**ПРЕССЫ ДВУХКРИВОШИПНЫЕ
ПРОСТОГО ДЕЙСТВИЯ ЗАКРЫТЫЕ**
ПАРАМЕТРЫ И РАЗМЕРЫ. НОРМЫ ТОЧНОСТИ

ГОСТ 7766—88
(СТ СЭВ 1828—79, СТ СЭВ 3865—82)

Изменение № 1 ГОСТ 7766—88 Прессы двухкровошипные простого действия закрытые. Параметры и размеры. Нормы точности

Черт. 1а

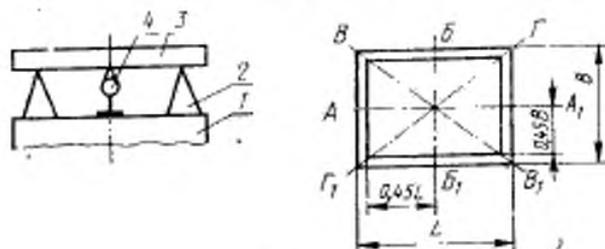
Пункты 2.6, 2.8, 2.9 изложить в новой редакции: «2.6. Измерения точности прессов должны проводиться при минимальных величинах зазоров в направляющих, обеспечивающих движение ползуна.

2.9. Плоскостность поверхности стола (верхней поверхности выдвижной подштамповой плиты) и нижней поверхности ползуна

Допуск плоскостности 0,06 мм на длине 1000 мм. Выпуклость не допускается.

Допускается проводить измерение плоскостности нижней поверхности ползуна до установки его на пресс.

Измерение проводят в соответствии со схемой, указанной на черт. 1а.

На измеряемую поверхность 1 устанавливают призматические опоры 2 равной высоты, на которые кладут поверочную линейку 3. Под поверочную линейку помещают индикатор 4 на специальной стойке так, чтобы его измерительный наконечник касался измерительной поверхности линейки.

Измерения проводят по диагональным (BB_1 и GG_1), крайним продольным (BB_1) и поперечным (AA_1) сечениям измерения.

Отклонение от плоскостности равно наибольшей разности показаний индикатора».
